con la presente si inviano le Osservazioni contro il Progetto di un impianto eolico codice procedura ID_VIP/ID_MATTIM: 1269 denominato "Pitigliano"; ubicato nei comuni di Pitigliano (GR) e Sorano (GR) costituito da 20 (venti) aerogeneratori di potenza nominale 7,0 MW per un totale di 140,0 MW con relative opere connesse ed infrastrutture indispensabili.

“Progetto di un impianto eolico denominato “Pitigliano” ubicato nei comuni di Pitigliano (GR) e Sorano (GR) costituito da 20 (venti) aerogeneratori di potenza nominale 7,0 MW per un totale di 140,0 MW con relative opere connesse ed infrastrutture indispensabili”

TESTO DELLE OSSERVAZIONI

Immagine 1. Vincoli ex art. 136 del CBC dal PIT della Regione Toscana e zona approssimativa dove è progettato l'impianto industriale.

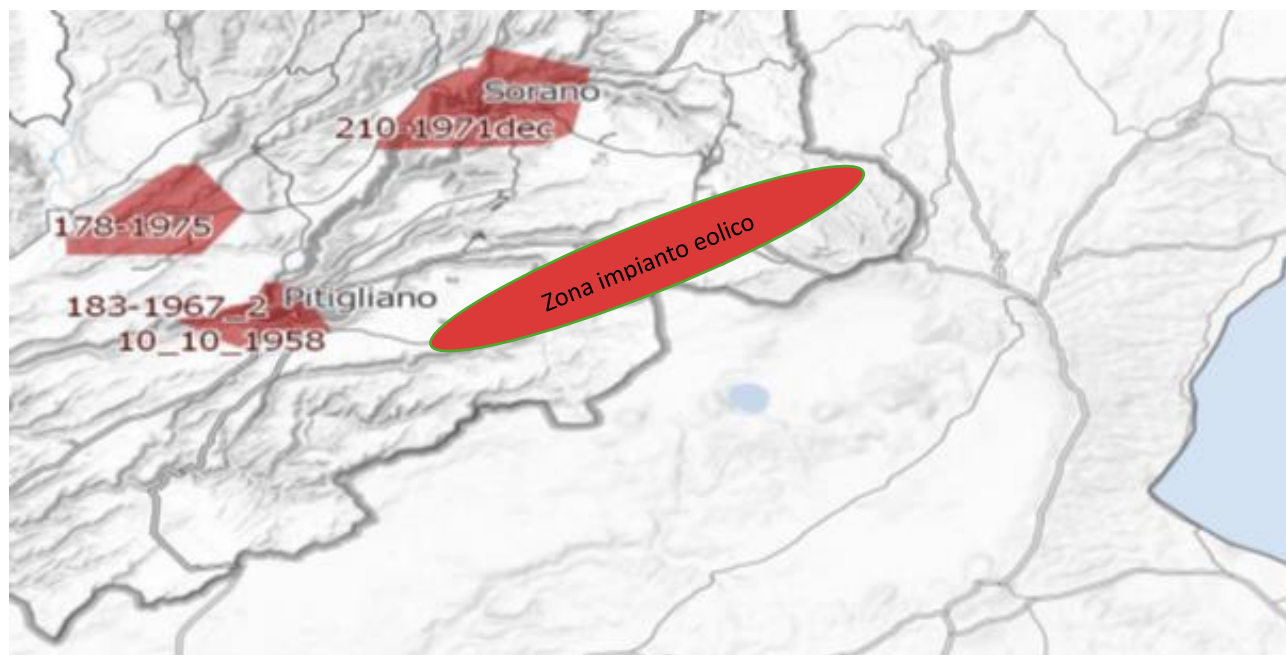
Al contrario di quanto sostiene la proponente, si evidenzia che l'impianto eolico industriale citato non solo ricadrebbe con tutti e 20 gli aerogeneratori all'interno delle fasce di rispetto di 3 km dei due vincoli paesaggistici di notevole interesse pubblico esistenti nella Regione Lazio e con una parte di essi nel vincolo paesaggistico del Centro abitato di Sorano (GR) quindi in aree non idonee all'installazione di impianti di energia rinnovabile. Addirittura, alcuni aerogeneratori sarebbero ubicati a poche centinaia di metri dai perimetri dei due vincoli paesaggistici laziali ex art 136 del CBC. (Nell'Allegato n. 1 sono riportate le immagini che illustrano in maniera dettagliata quanto affermato)

Inoltre, come sostiene la Proponente parte dell'impianto si verrebbe a trovare a 3,5 km dal centro abitato di Sorano. Infatti, tre degli aerogeneratori WTG 08, 09, 10 sono addirittura all'interno delle fasce di rispetto dei 3 km del suo vincolo paesaggistico di notevole interesse pubblico ex art 136 del CBC. Si evidenzia che così si crea

un'ulteriore incompatibilità con la tutela del Paesaggio.

Immagine 3. Cumulo di una parte di impianti eolici, fotovoltaici e geotermici industriali in progettazione ed esistenti intorno all’eolico industriale “Pitigliano”.

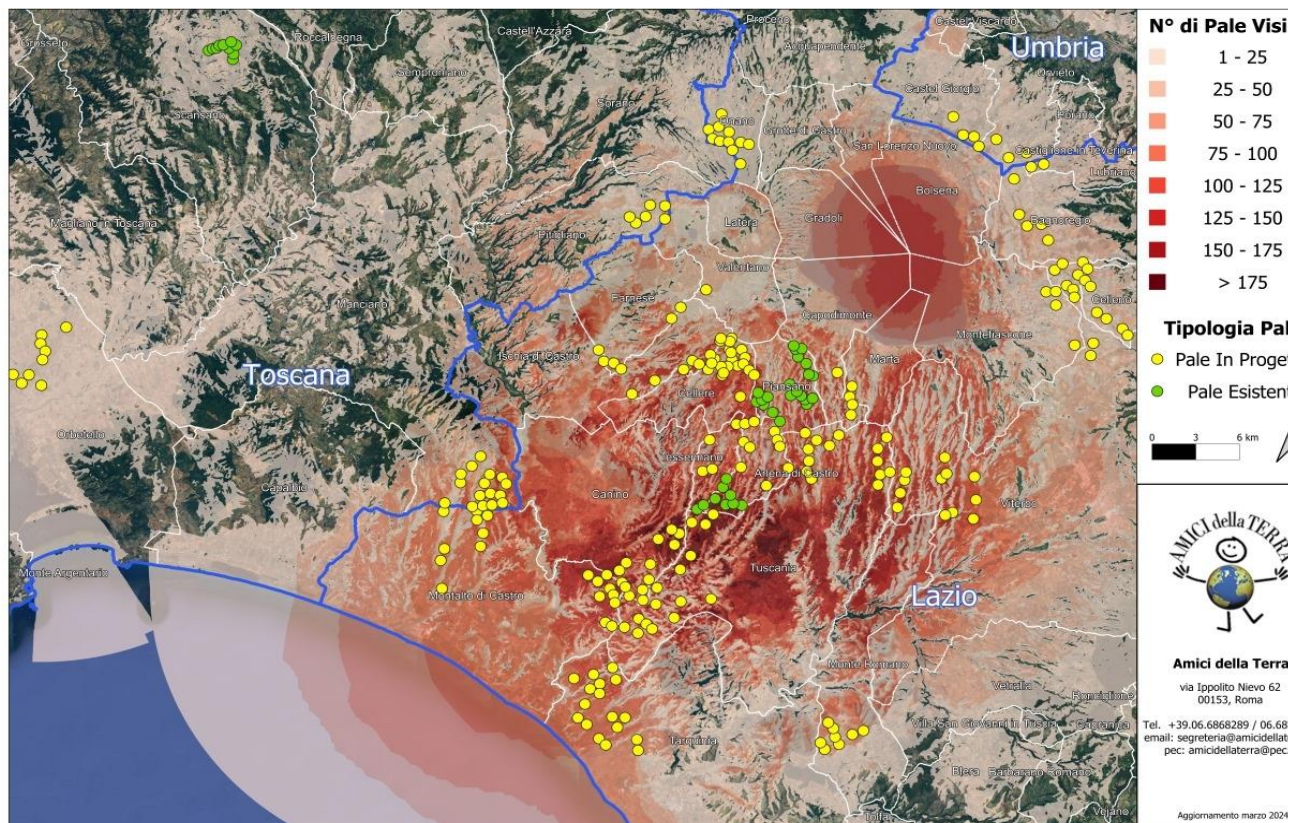
il vincolo paesaggistico di notevole interesse pubblico ex articolo 136 del Codice dei Beni Culturali “*Ambito paesaggistico, geologico e geomorfologico dell’orlo della caldera di Latera ...*” Non vengono nemmeno citati gli impianti eolici in progetto al MASE, il “Rempillo” (6 aerogeneratori) e un altro in verifica amministrativa di 14 aerogeneratori e 72, 6 MW. Ad oggi nei territori di Pitigliano, Sorano e in quello limitrofo potenzialmente potrebbero essere insediati 40 aerogeneratori alti 200 metri e larghi 170. Ma la proponente non cita neanche altri impianti che creerebbero il cumulo e quindi maggiore impatto. Infatti, sul territorio della “Città del Tufo” (Sorano e Pitigliano) impatterebbero anche l’impianto eolico “Montarzo” di Onano con 13 aerogeneratori con le dimensioni ricordate, l’altro eolico industriale nel territorio di Valentano con sette aerogeneratori (stesse dimensioni), gli impianti di Farnese con un minieolico di 3 Torri alte 60 metri già installate in località Poggio del Crognolo e l’impianto eolico industriale “Vallerosa” (7 aerogeneratori alti 200 metri e larghi 158 metri) in procedura VIA presso la Regione Lazio. Inoltre, altri impianti del minieolico già presenti a Valentano, Cellere e Piansano e due progetti eolici industriali con le stesse dimensioni (200 m x 170 m) nel Comune di Ischia di Castro. La valutazione del cumulo non prende neanche in considerazione gli impianti industriali di fotovoltaico e agrivoltaico in progetto a Farnese, Valentano, Ischia di Castro, Cellere. L’impianto geotermico in procedura Via al MASE, progettato nella Caldera di Latera. Quindi è stata effettuata una valutazione del potenziale impatto cumulativo non veritiera a dispetto di quanto affermato dalla proponente che sostiene di aver preso in considerazione uno spazio di 10 km intorno al suo impianto per gli impatti che si creerebbero.

Riguardo al cumulo degli impianti FER, le mappe prodotte dalla proponente riguardano, come già evidenziato, soltanto una parte molto piccola degli impianti FER dell'area intermedia e vasta e in particolare di quelli eolici che contribuiscono a creare un notevole cumulo e la saturazione del territorio tosco laziale. Riguardo al cumulo dei soli impianti eolici si riporta la mappa dell'intervisibilità degli impianti eolici elaborata dall'Associazione nazionale “Amici della Terra”.

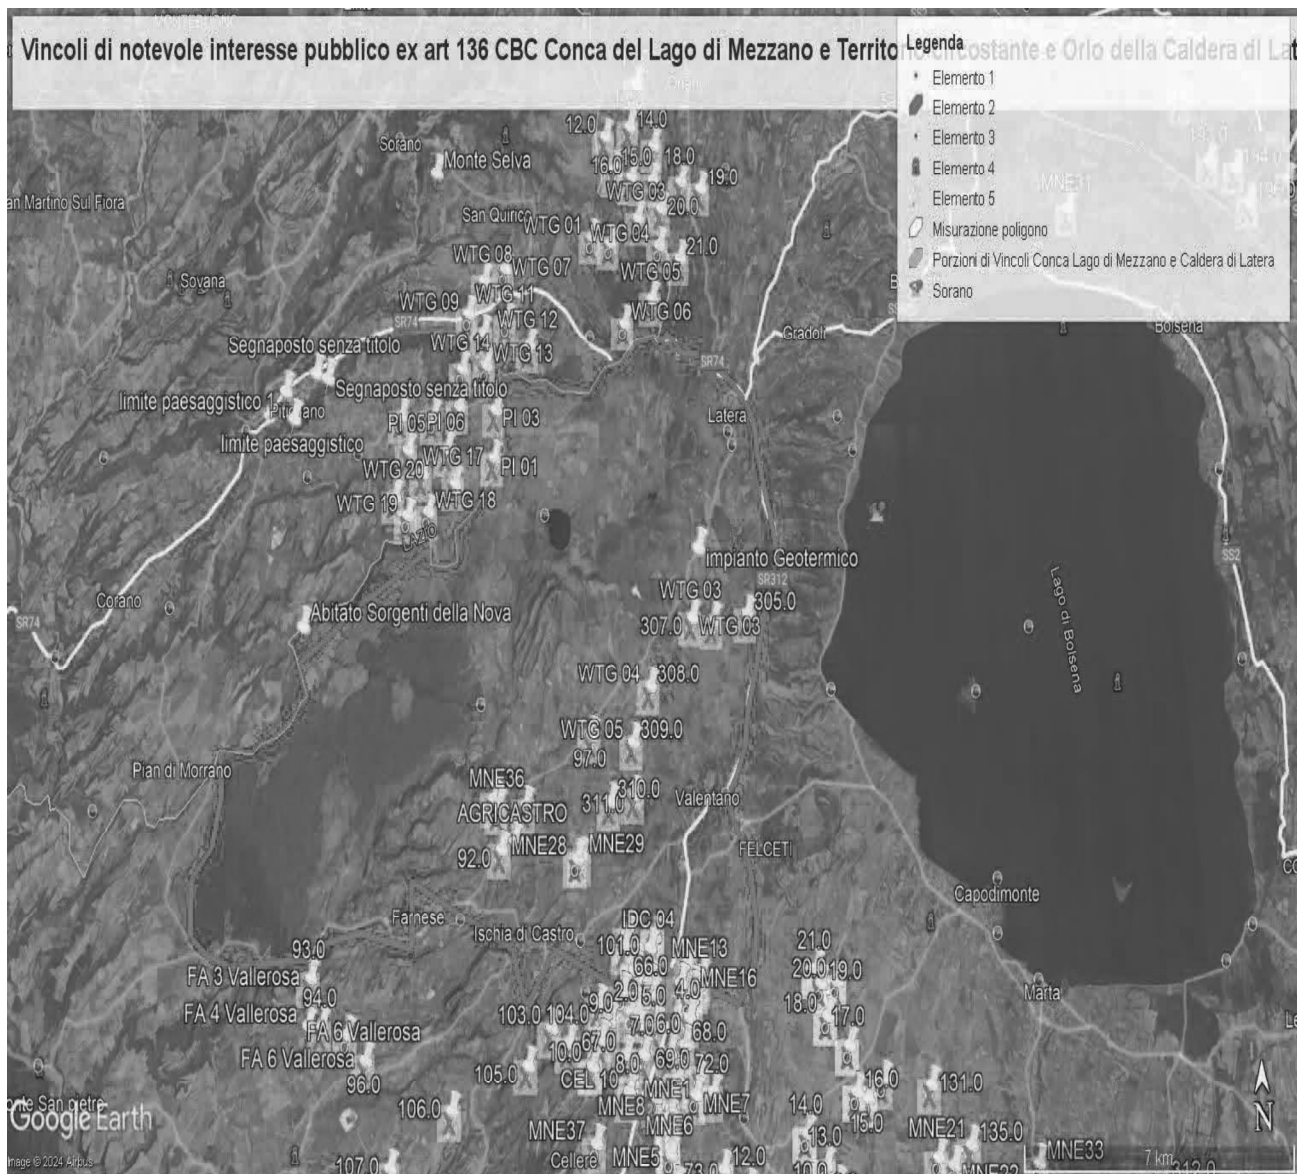
ma nelle sue immediate vicinanze (a soli 100 metri i primi due aerogeneratori) oltre ad impattare sul territorio e sulle economie di cinque Comuni del Lazio (Farnese, Onano, Latera, Valentano, Grotte di Castro e Gradoli) si trova nelle fasce di rispetto dei Beni di notevole interesse pubblico come si è evidenziate nelle Osservazioni precedenti e crea degli impatti negativi anche sui beni naturalistici come verrà dettagliato nell'Osservazione relativa alla Vinca. Inoltre, andrebbe a sommarsi al già enorme cumulo di impianti eolici e fotovoltaici e geotermici che creano una elevata criticità ambientale nella provincia di Viterbo e interferiscono anche con il territorio toscano come si può vedere dalle varie immagini dell'Allegato n. 1.

IMMAGINE n. 2 Impianto eolico industriale “Pitigliano” e distanze aerogeneratori dai Vincoli della Conca del Lago di Mezzano...

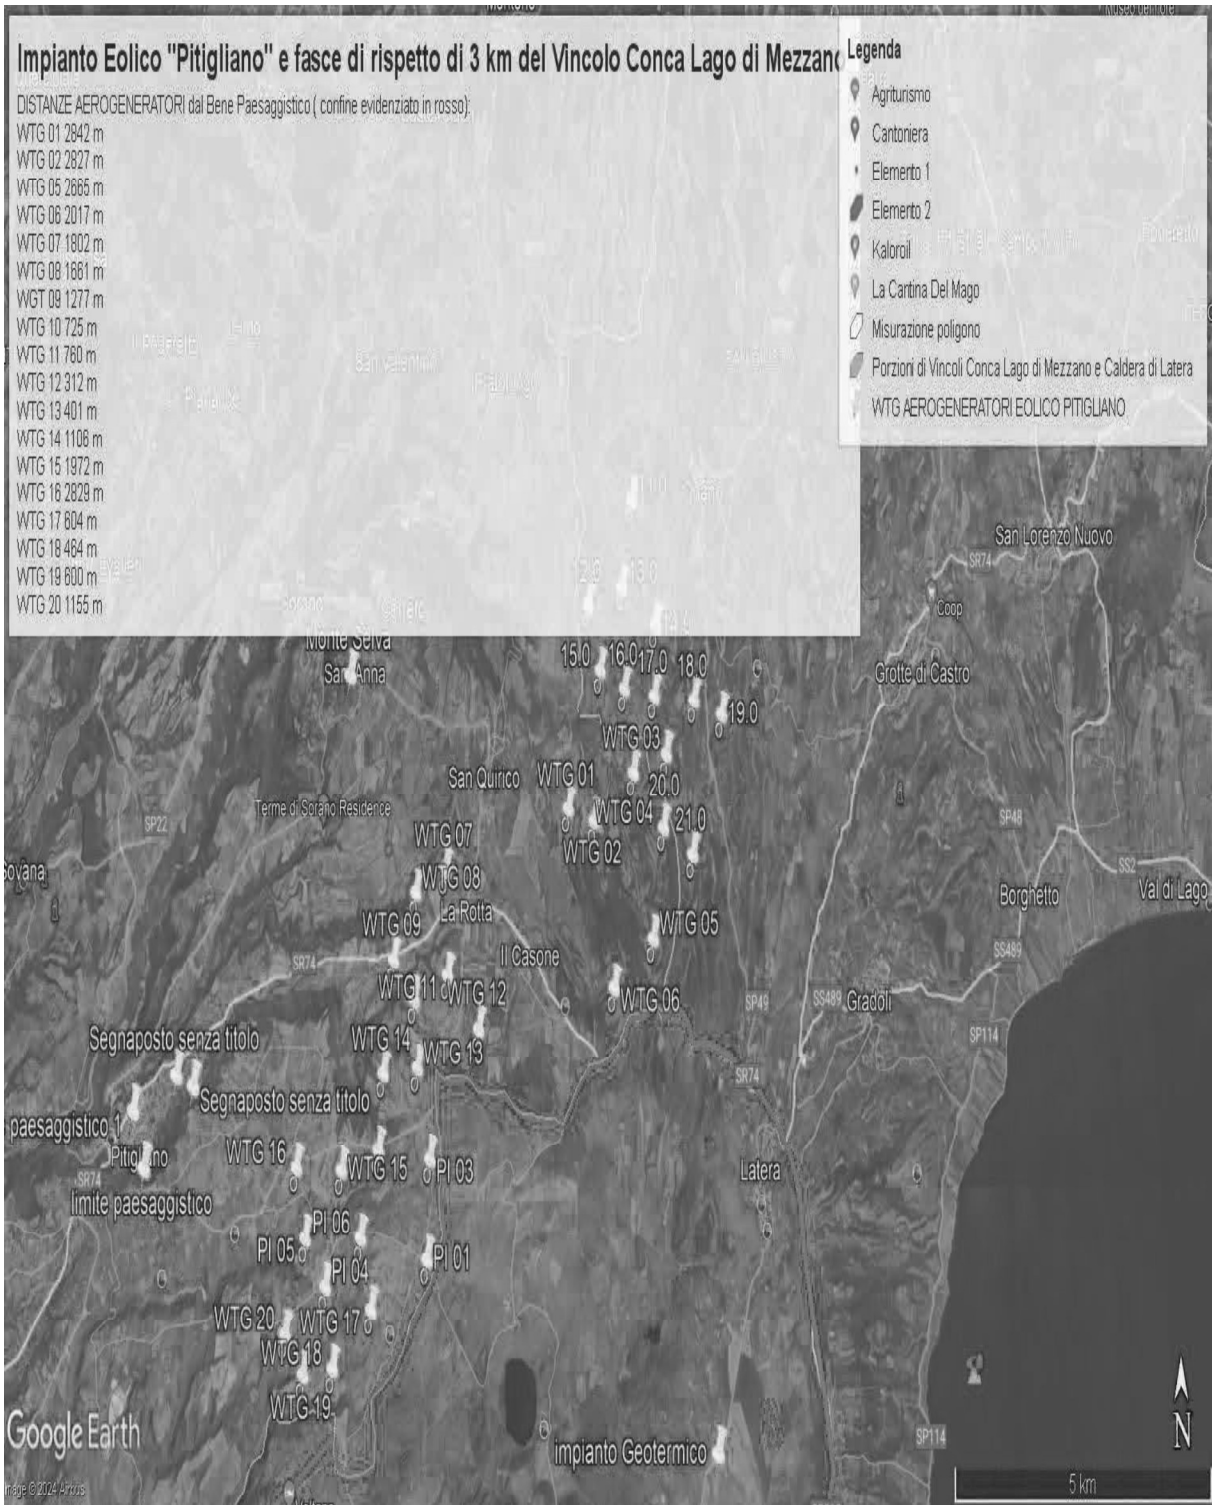
Come è illustrato nell'immagine si ribadisce che l'impianto industriale "Pitigliano" ricade completamente all'interno delle fasce di rispetto dei due vincoli di notevole

interesse pubblico e lambisce quelle di un terzo vincolo e quindi come affermato dal Consiglio di Stato nelle sentenze citate, l'impianto è insediato in area non idonea ai sensi dell'art. 20 comma 8 lettera c quater del D.Lgs. n. 199/2021 e ss.mm.ii al contrario di quanto sostiene la proponente.

IMMAGINE n. 3 Impianto eolico industriale "Pitigliano" e distanze aerogeneratori dai Vincolo "Orlo della Caldera di Latera."

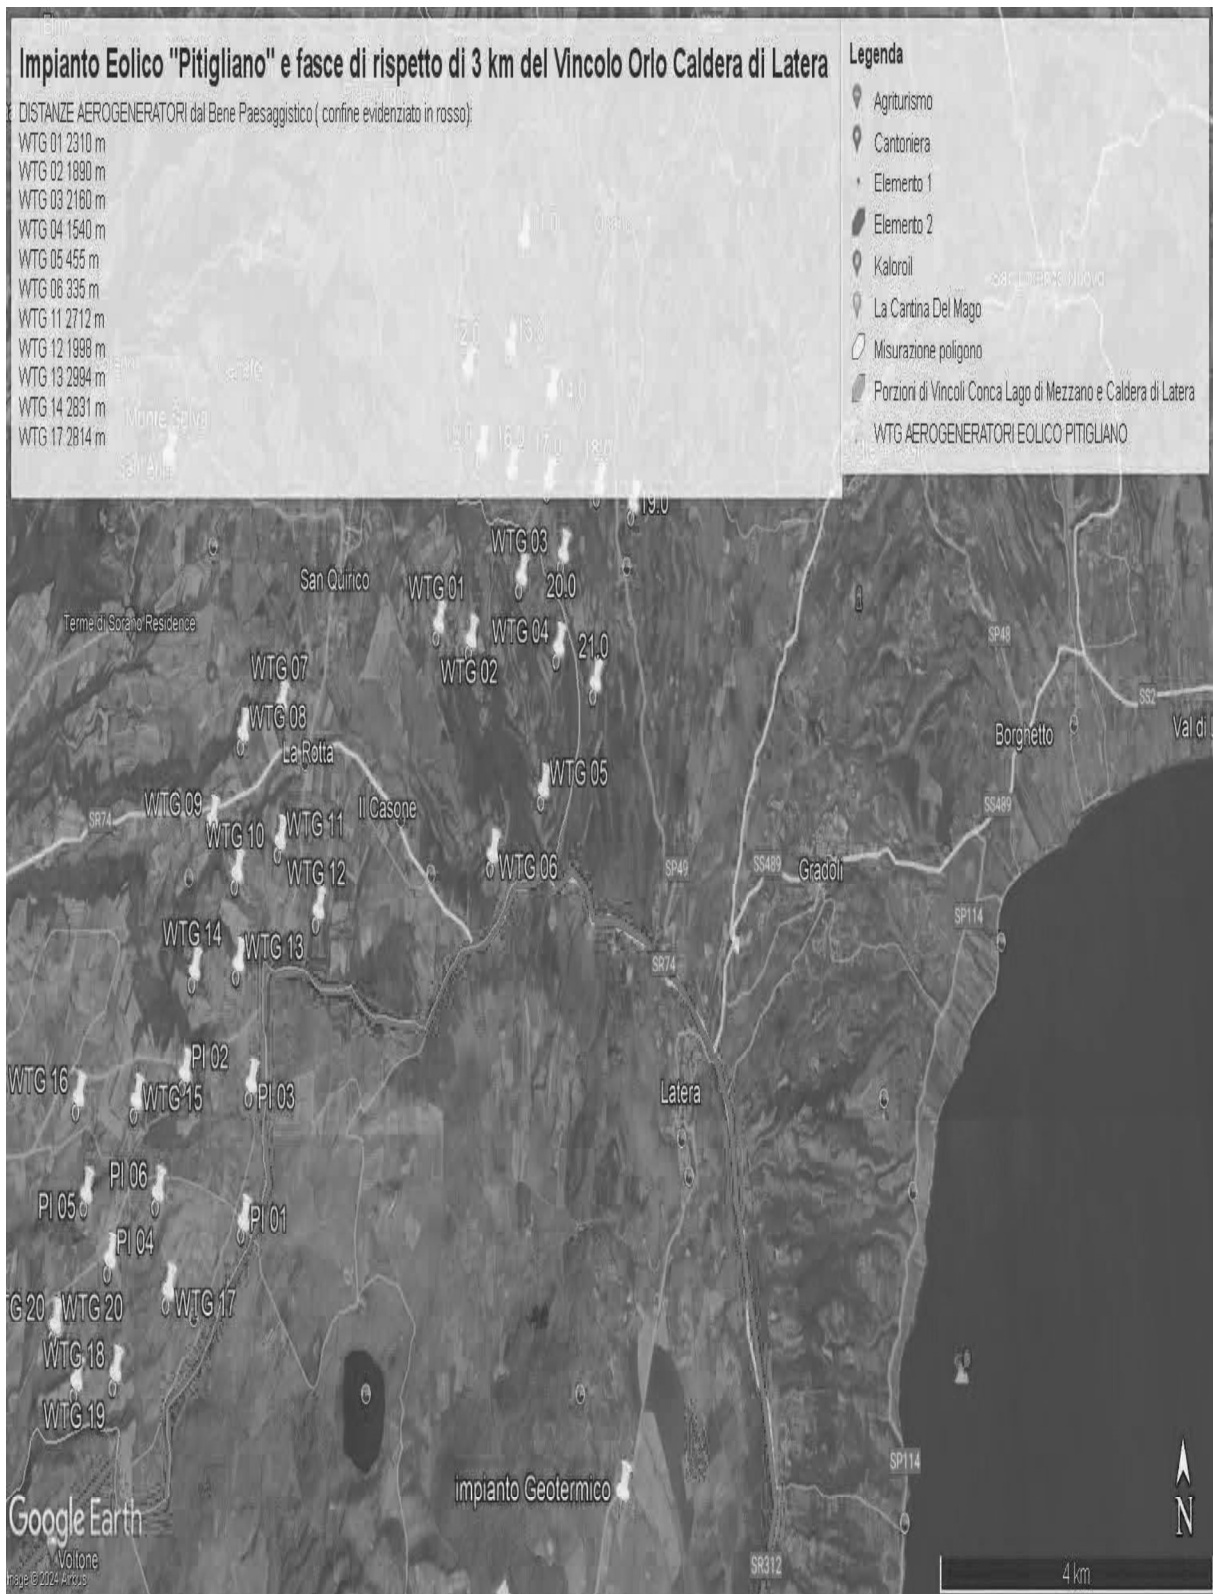
Concludendo, si evidenzia ancora che la proponente non effettuando la procedura prevista dalla Parte III delle Linee Guida nazionali ha ignorato un vincolo paesaggistico di notevole interesse pubblico istituito con un provvedimento del Segretariato regionale del Ministero della Cultura per il Lazio che ha emanato il Decreto di dichiarazione di notevole interesse pubblico n. 22 del 15.02.2024 ai sensi e per gli effetti dell'art. 136, co. 1, lett. c) e d) del decreto legislativo 22 gennaio 2004, n. 42, "Ambito paesaggistico, geologico e geomorfologico dell'orlo della caldera di

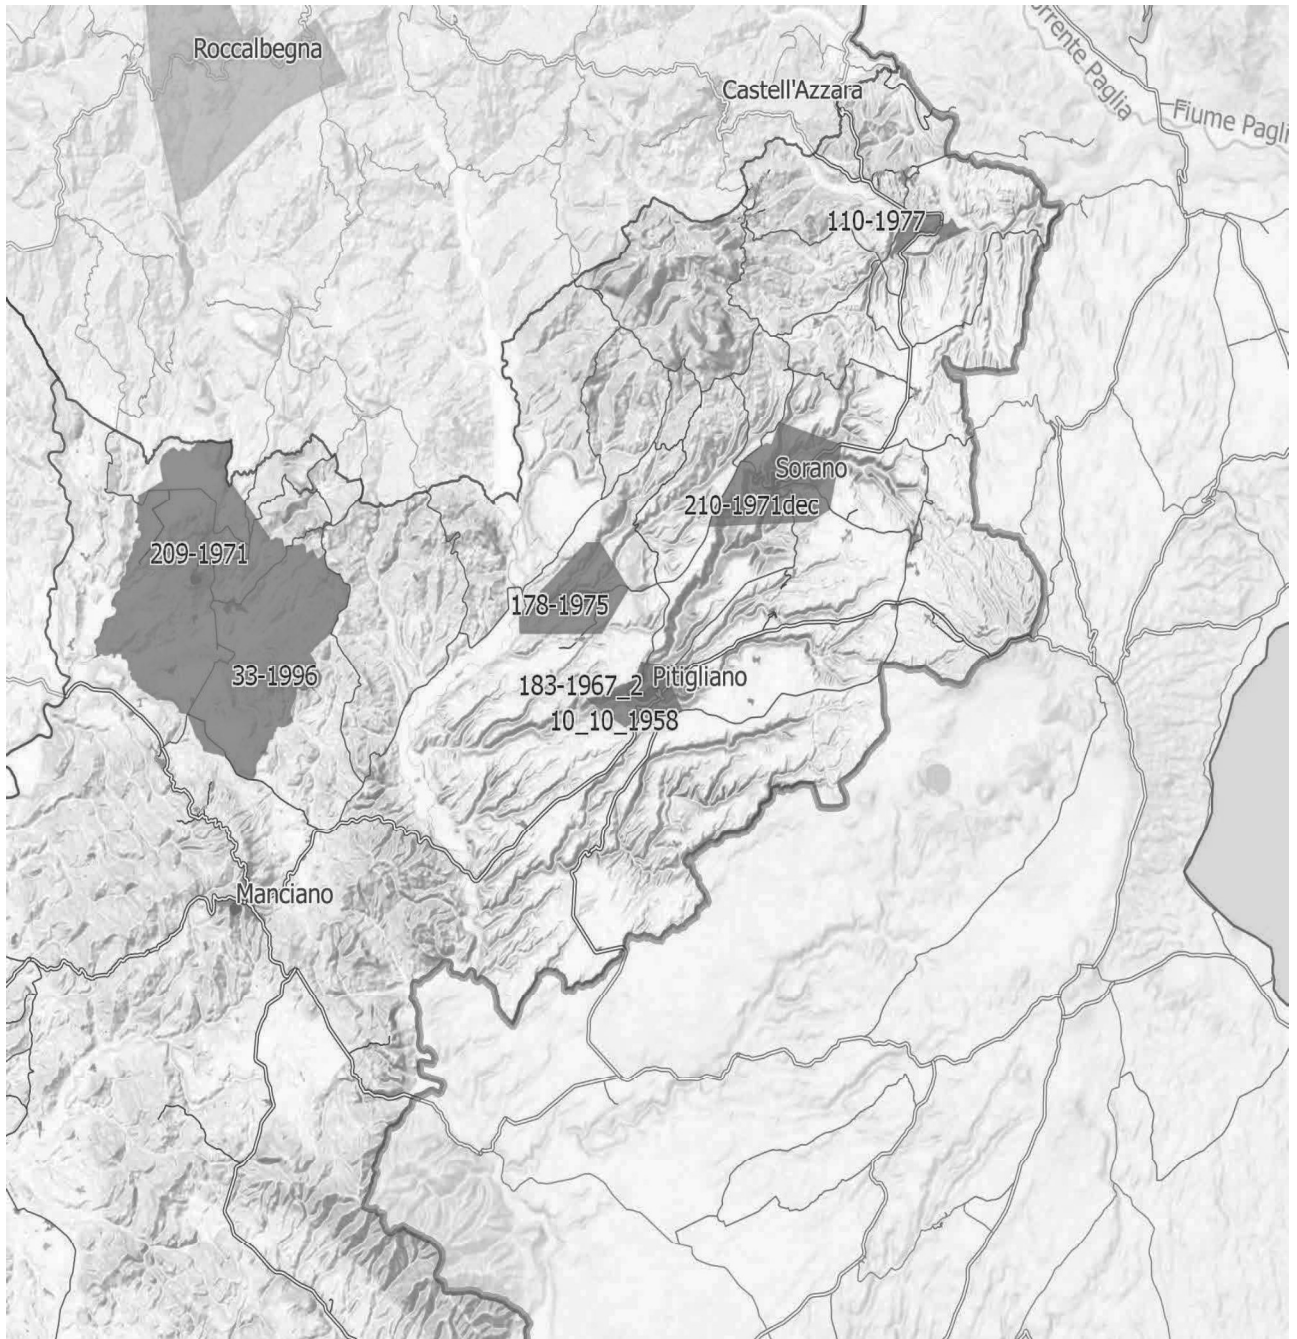
IMMAGINE n. 4 Si evidenzia che i tre aerogeneratori WTG 07, WTG 08 e WTG 09 impattano con il vincolo paesaggistico di notevole interesse pubblico del Centro Storico di Sorano. Il WTG 07 si troverebbe a 2828 m, WTG 08 2504 e WTG 09 2990. Il cavidotto dell'impianto invece impatta in buona parte del Vincolo paesaggistico ex art. 136 del CBC del Centro Storico di Pitigliano.
